VI. MÉMOIRE EN RÉPONSE À L'AVIS DE L'AUTORITÉ ENVIRONNEMENTALE

SOMMAIRE DU MEMOIRE EN REPONSE A L'AVIS DE L'AE ET DE SES ANNEXES

Suite à la saisine de l'Autorité environnementale du 20 mars 2015, les maîtres d'ouvrage ont décidé de répondre aux recommandations émises. Cette partie a ainsi pour objectif de répondre aux recommandations émises par l'Ae et de compléter les éléments ciblés dans l'avis.

Illustration 7. Carte du site NOVEOS

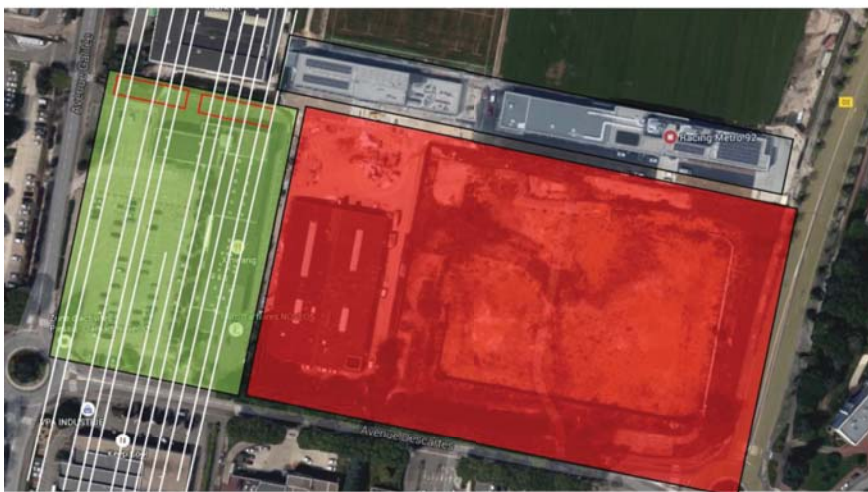
- d'indiquer les surfaces nécessaires pour le SMR, en fonction de la clarification préalable concernant le périmètre du projet, et après avoir démontré que l'implantation de ses différents équipements a été optimisée ;
- d'explicitier les raisons pour lesquelles :
 - l'implantation du SMR sur le site NOVEOS, présentée comme démontrée dans le DOCP en 2012, ne l'est plus désormais ;
 - le site NOVEOS ne peut pas être étendu sur des parcelles voisines ;
- de démontrer la compatibilité de l'implantation du SMR dans la forêt de Verrières avec le SDRIF 2030.

L'implantation sur le site Novéos (2,4 ha) n'est pas apparue infaisable au DOCP mais il était identifié des difficultés techniques, puisqu'il était fait état d'un site de taille trop réduite, que les études ultérieures devaient approfondir. Le DOCP faisait apparaître un site avec un nombre réduit de voies de maintenance (4) alors que le site ONF nord-ouest pouvait en accueillir 5 et plus. Le programme a depuis été précisé en intégrant les études d'exploitation de niveau schéma de principe, et impose la mise en place de 6 voies de maintenance pour éviter un mode dégradé d'exploitation. Suite à ces études approfondies, il n'est pas techniquement possible, en termes de surface disponible, malgré les optimisations recherchées, d'intégrer un SMR sur le site Novéos.

Afin d'examiner toutes les possibilités d'implantation sur le site Noveos, la faisabilité d'une implantation des voies de remisage en sous-cœuvre d'une partie de l'atelier (SMR à deux niveaux) a été étudiée. L'étude conclut à un surcoût budgétaire de l'ordre de 75% par rapport à une implantation du SMR sur la parcelle ONF nord-ouest (adjacente au carrefour du 11 novembre 1918). Il est précisé, en outre, qu'un SMR sur deux niveaux reste un ouvrage d'art sans exemple à ce jour pour un tramway en France (dalle portée de 2t/m² auxquelles s'ajoutent les charges des voies tramways (13t à l'essieu), sur une superficie de 4 500 à 5 000 m²). Ce type d'ouvrage implique des surcoûts de structure et également des contraintes de sécurité incendie conséquentes. Ce scénario comporte trop de risques techniques ne permettant pas de confirmer sa faisabilité. Il ne peut être un scénario raisonnablement envisageable par le maître d'ouvrage.

En conséquence, le site Novéos n'a pas été retenu pour l'implantation du SMR.
